Projekto pavadinimas: Inžinerinių tinklų ir susisiekimo komunikacijų įrengimas Kauno laisvojoje ekonominėje zonoje 01.2.1-LVPA-V-830-03-0007

Objektas: Privažiavimo gatvės nuo žiedinės sankryžos Biruliškių k. Kauno r. sav. statybos darbai (I etapas)

Žiniaraštis Nr. 2 – Vandentiekio ir nuotekų tinklai

PAKEITIMO AKTAS Nr. 3

Objektas:	Privačiavimo gatvės nuo žiedinės sankryžos Biruliškių k. kaimo r. sav.
Koordinatų sistema:	LKS-94
Geodezininkas:	Kvalifikacijos pažymėjimo Nr. 10KV-975
Vartotojas:	Vartotojas
Projektuotojas:	A. Štovička
Paraginti:	<i>[Signature]</i>
Data:	2021.12

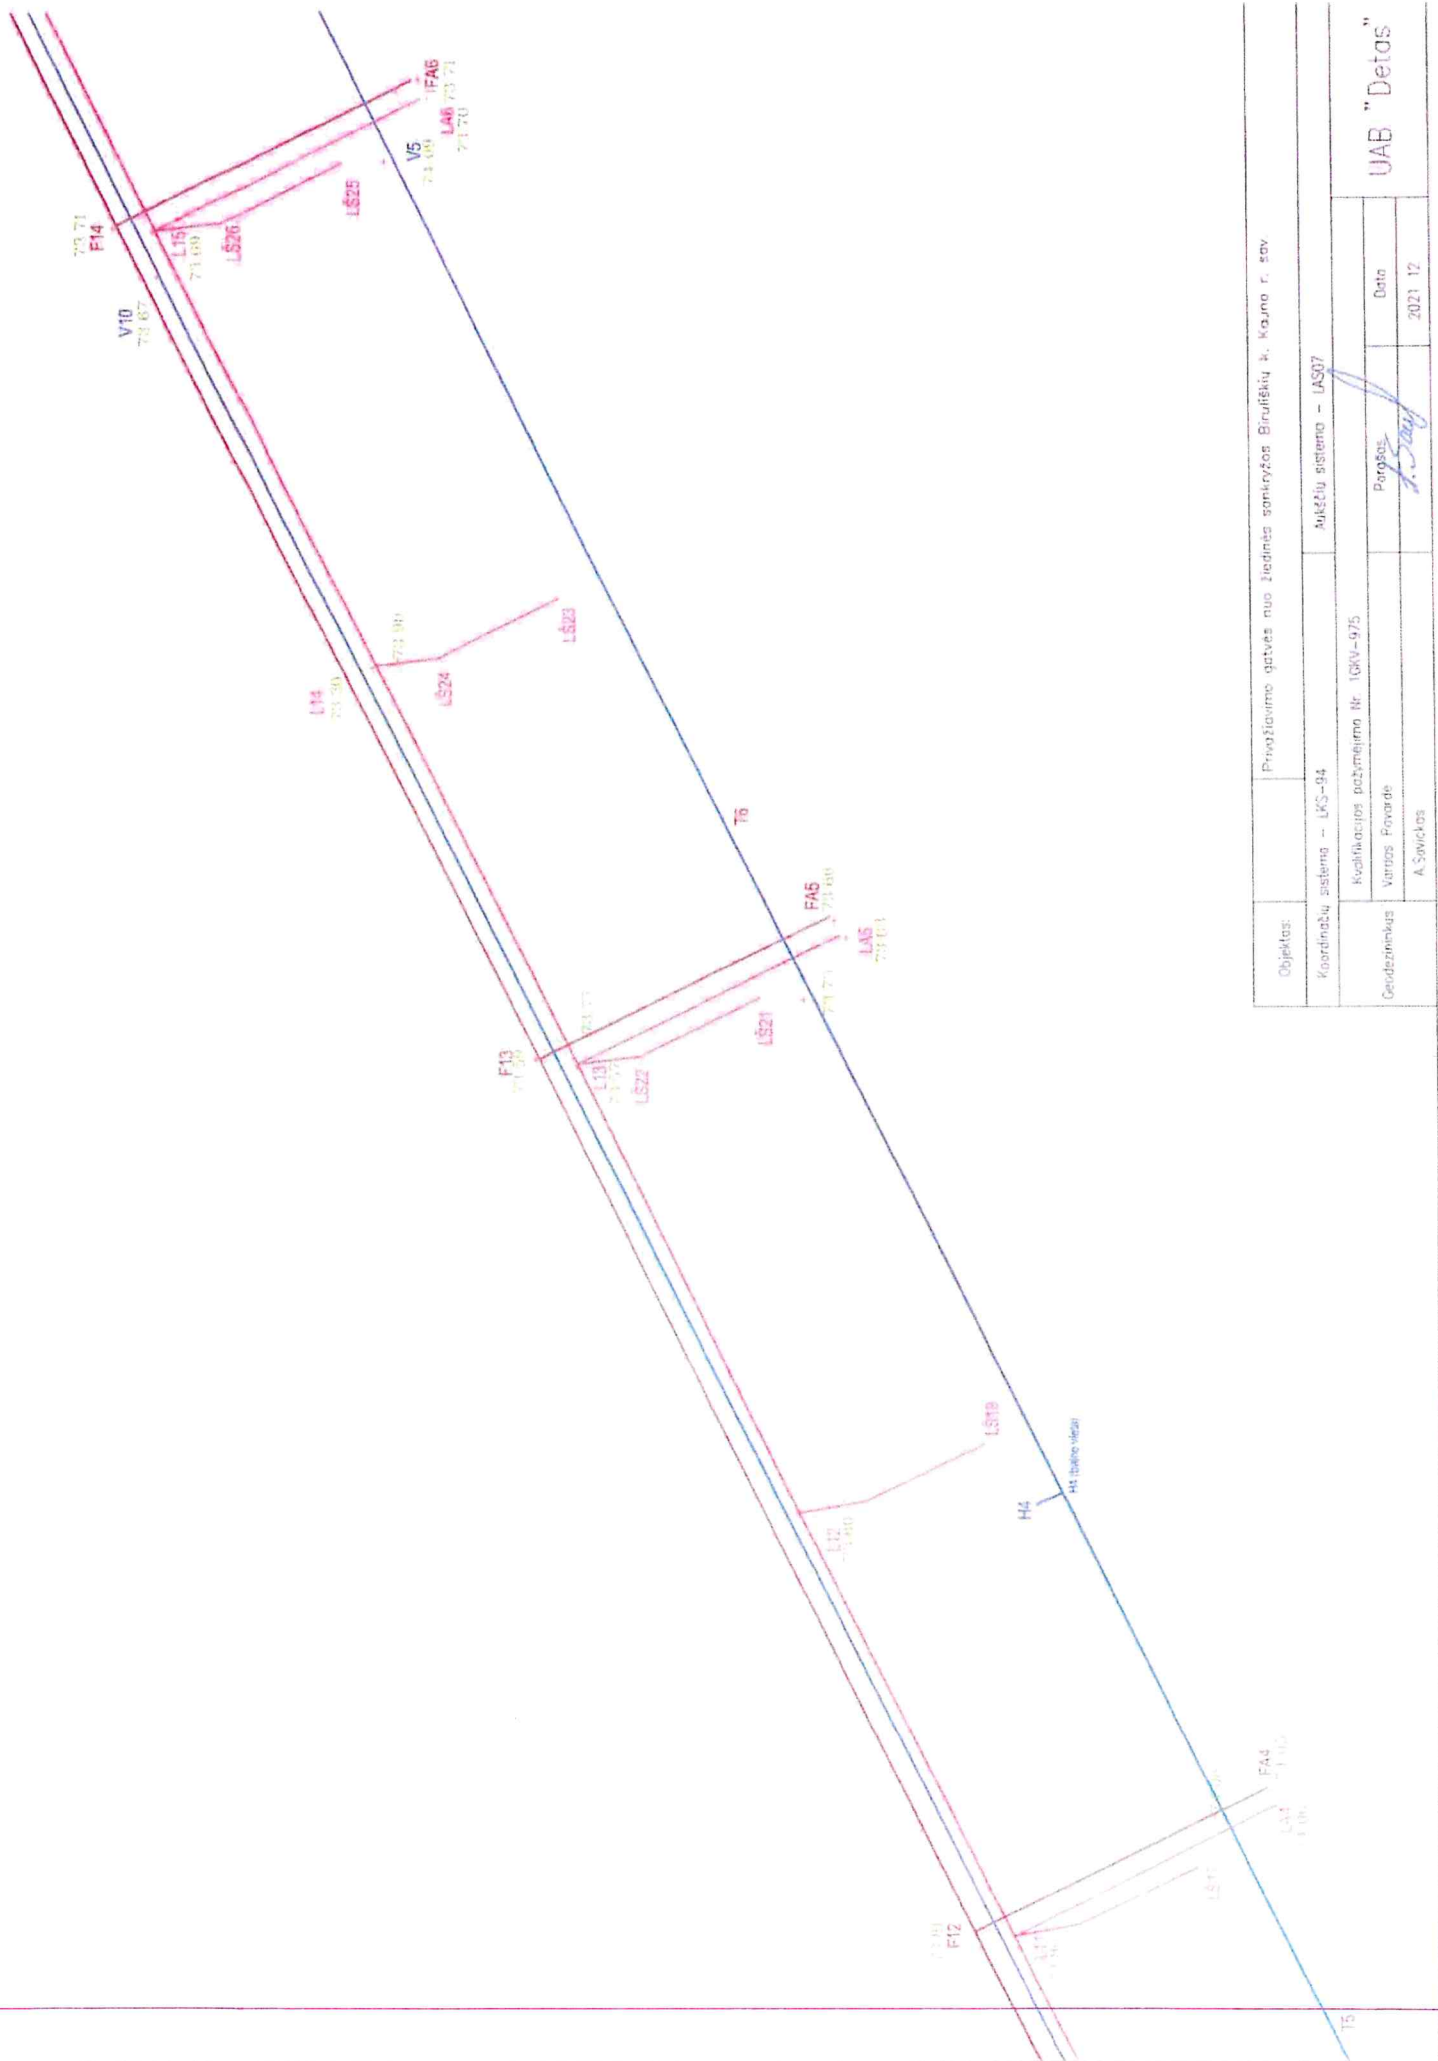
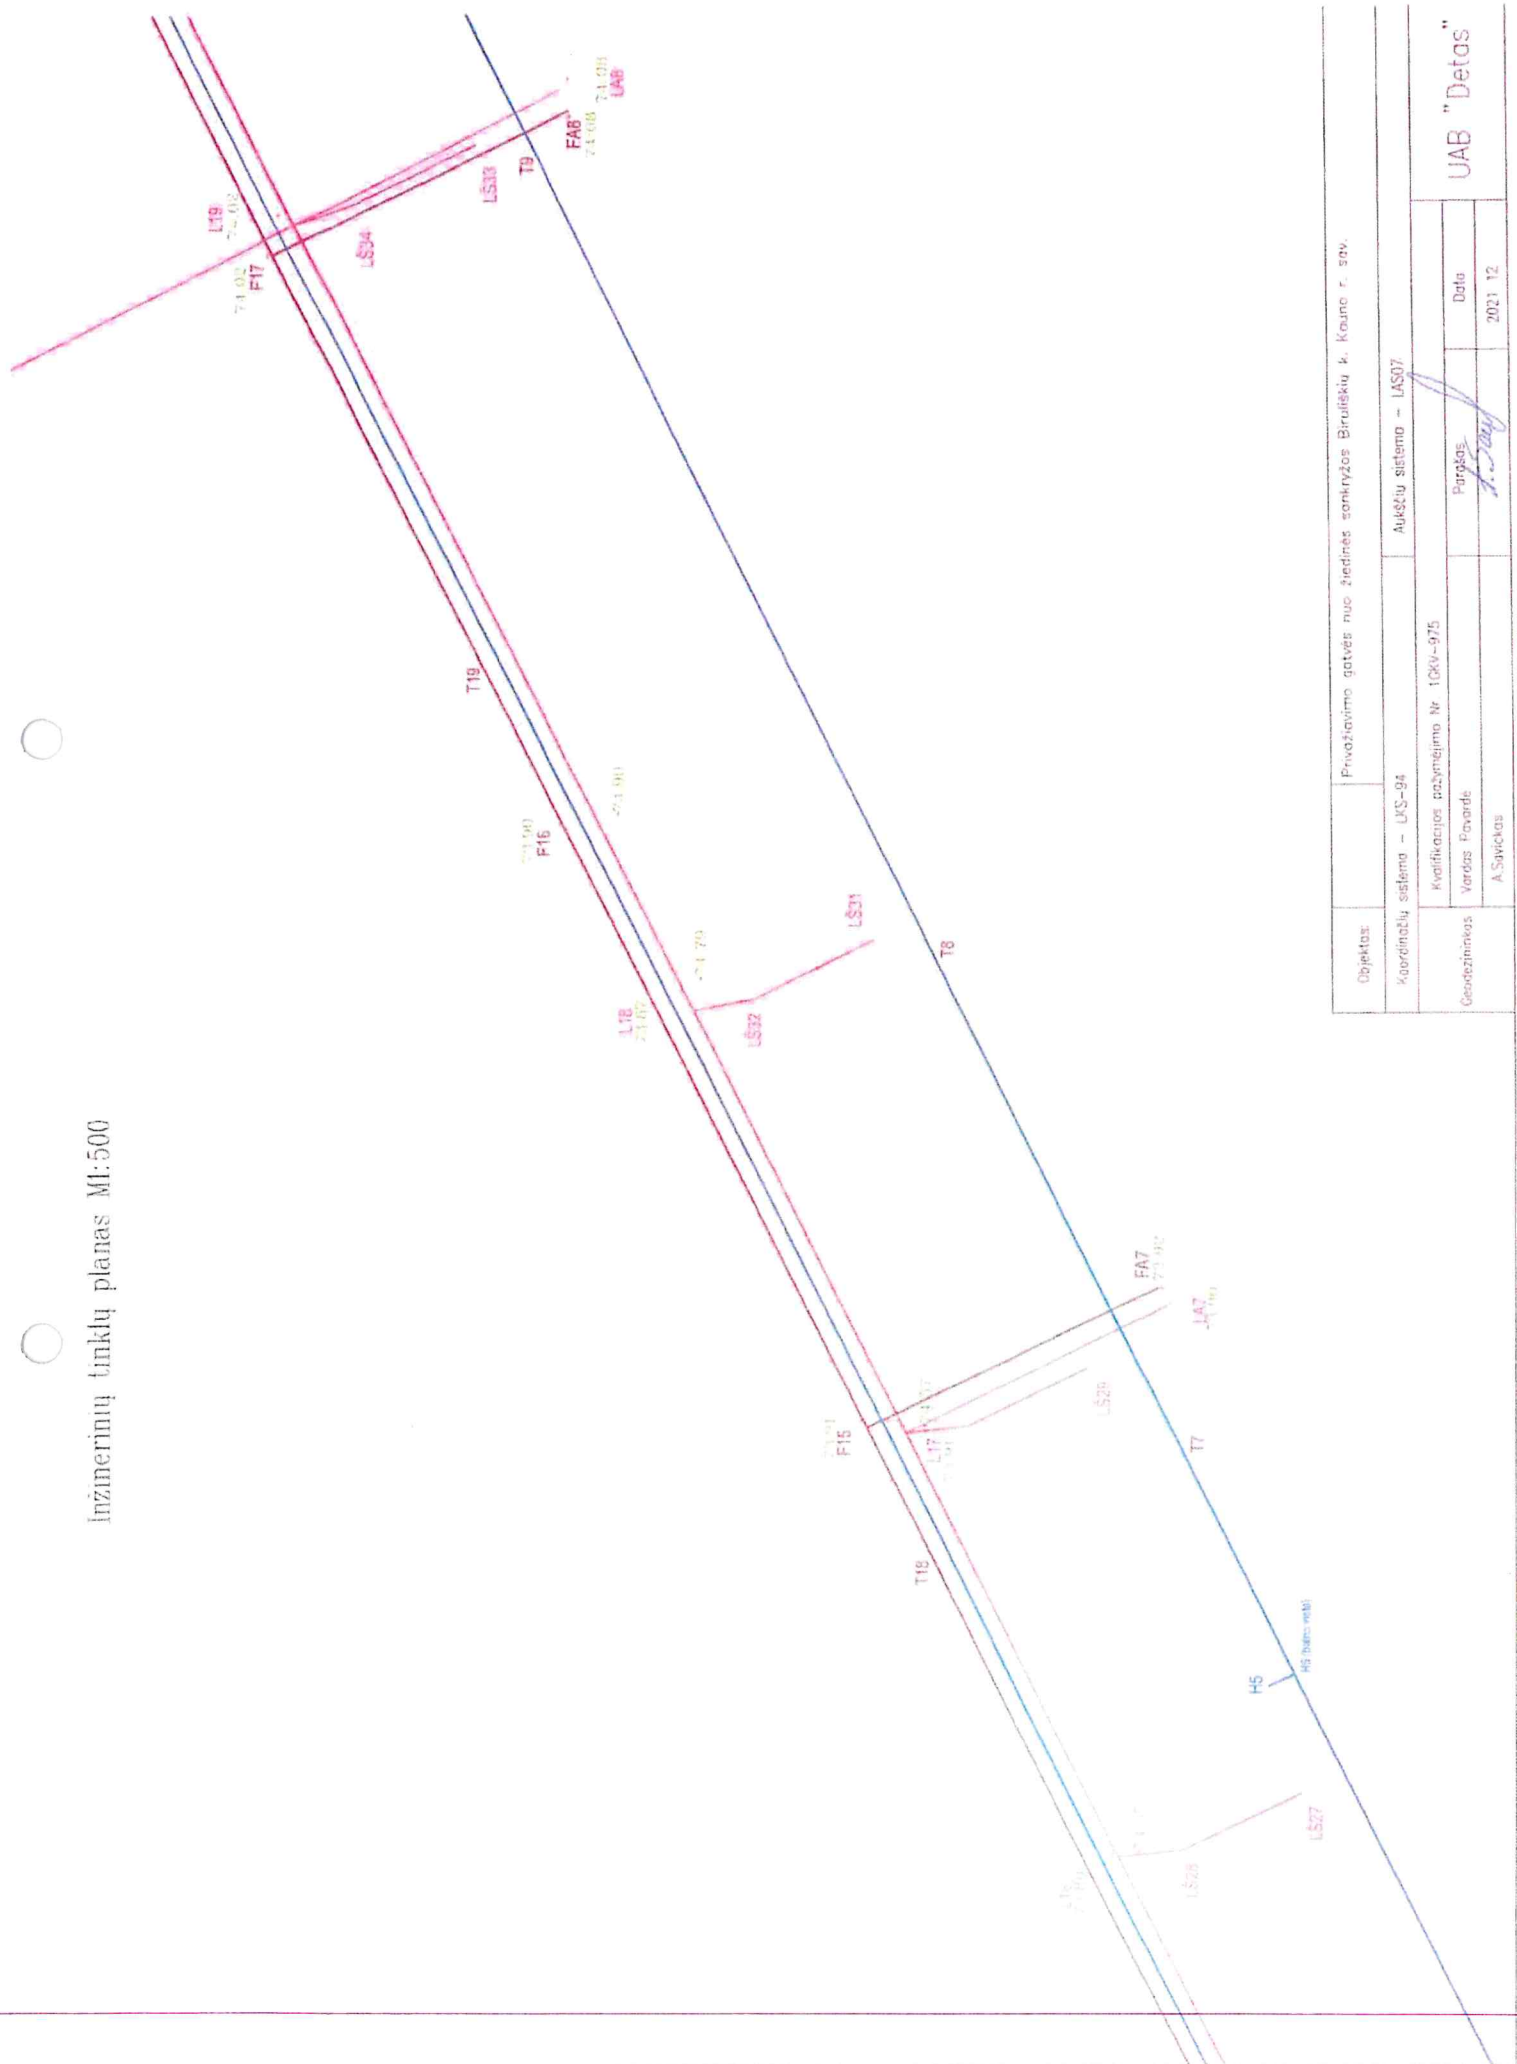
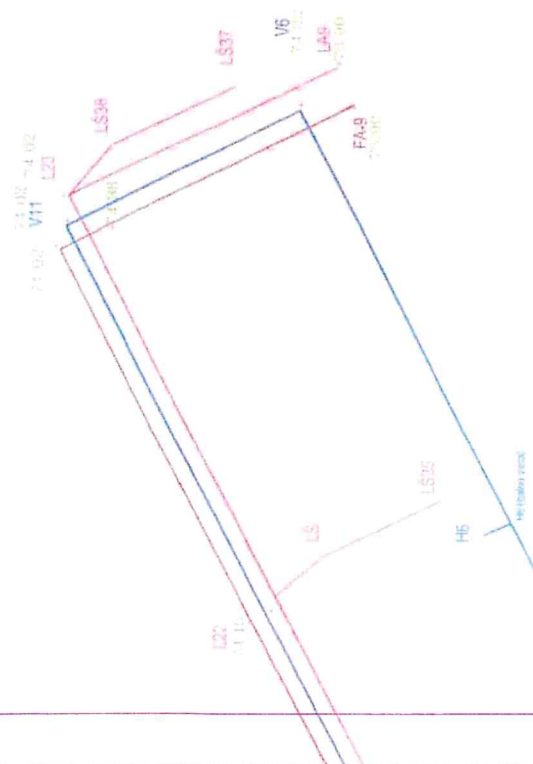
1. Techniniame projekte nurodyta, kad daugelis šulinių kurie yra arti projektuojamo šaligatvio turi būti įrengiami žemiau, nei projektuojamo šaligatvio aukštis. Įrengus šulinius matomas labai didelis peraukštėjimas (0,50-1,20 m) tarp šaligatvio ir šulinių dangčių. Neprivedant grunto ir nesutvarkant šulinių, ilgainiui atsirastų išplovos, šaligatvis taptų nesaugus pėsčiųjų atžvilgiu. Siekiant tvarkingai įgyvendinti projektą reikia paaukštinti vandentiekio šulinius V9; V10; V11, buitinių nuotekų šulinius F9; FA2; FA8; F17; FA9; FA6; F14; FA7; F15; FA1; F10; FA3; F11, lietaus nuotekų tinklų šulinius L23; L5; L15; L22; LA9; LA6; L6; L16; LA2; L14; L7; L10; LA1; LA7; L17; LA8; L19; LA3; L9; L8; L18.

2021 metų lapkričio mėnesio 17 dieną UAB „Kauno keliai“ raštu Nr. 295-04 (priedas Nr. 5) kreipėsi į MB „DPKTP“ siūlydamas paaukštinti vandentiekio, buitinių nuotekų, lietaus nuotekų tinklų šulinius, kadangi matomas didelis aukščių skirtumas tarp šaligatvio ir šulinių.

- Papildomai paaukštinti vandentiekio šulinius V11; V10; V9 – 3 vnt.;
- Papildomai paaukštinti buitinių nuotekų šulinius F9; FA2; FA8; F17; FA9; FA6; F14; FA7; F15; FA1; F16; F10; FA3; F11 – 14 vnt.;
- Papildomai paaukštinti lietaus nuotekų šulinius L23; L5; L15; L22; LA9; LA6; L6; L16; LA2; L14; L7; L10; LA1; LA7; L17; LA8; L19; LA3; L9; L8; L18 – 21 vnt.

UAB „Inžinerinė statyba ir projektavimas“ išnagrinėjo pateiktus dokumentus. Įvertinus tai, kad siūlomi papildomi sprendiniai pagerina įrengiamas konstrukcijas ir jų ilgaamžiškumą, neprieštaraujame šulinių aukščių pakėlimui ir grunto privedimui iki jų. Šiems pakeitimams turi pritarti statytojas.
